# Teric et Tern de Shearwater

## Notes de version du firmware

### VERSION 27 16/01/2024

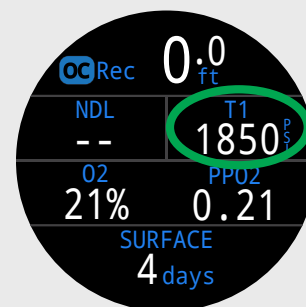
Dans la disposition Standard du mode OC Rec, possibilité d'utiliser un autre affichage à l'emplacement de la valeur TTS (DTR), en haut à droite.
